改善箇所説明図

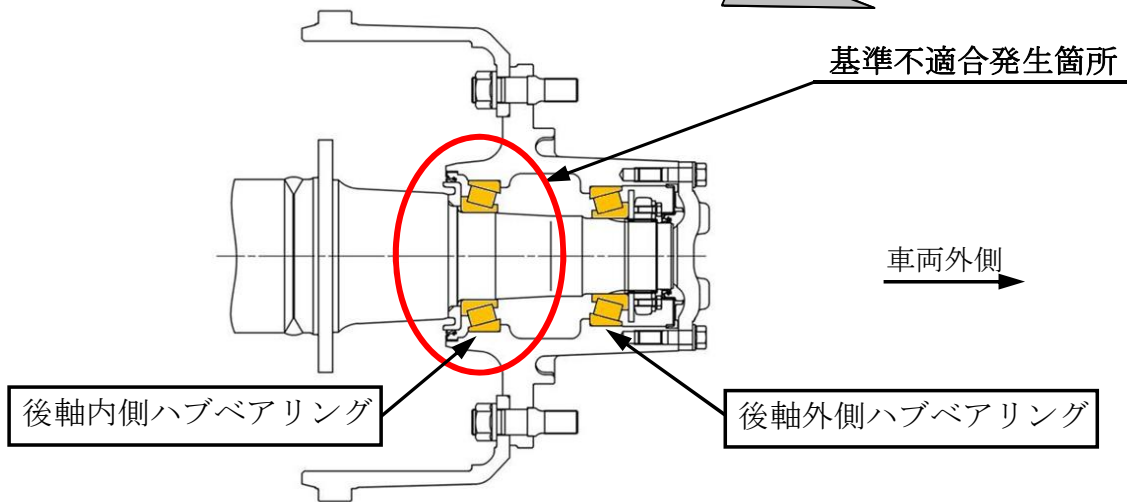
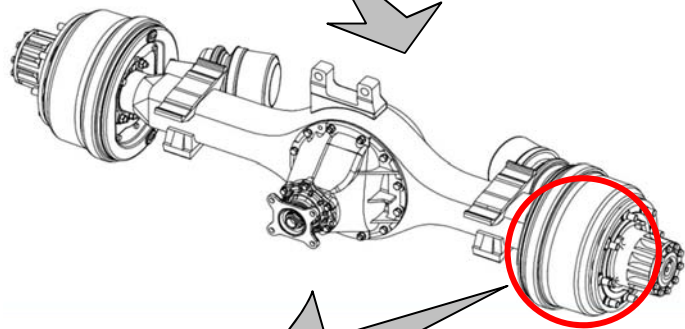
大中型トラック及び中型バスの後軸内側ハブベアリングにおいて、ベアリングの材料が不適切なため、強度が低下しているものがある。そのため、そのままの状態で使用を続けると、当該ベアリングが損傷し、最悪の場合、円滑な走行ができなくなるおそれがある。

全車両、後軸内側ハブベアリングを良品と交換するとともに、外側ハブベアリングを新品と交換する。

注：□内は交換部品を示す。

識別：最後軸のハウジング後方左側に白色ペイントを塗布する。
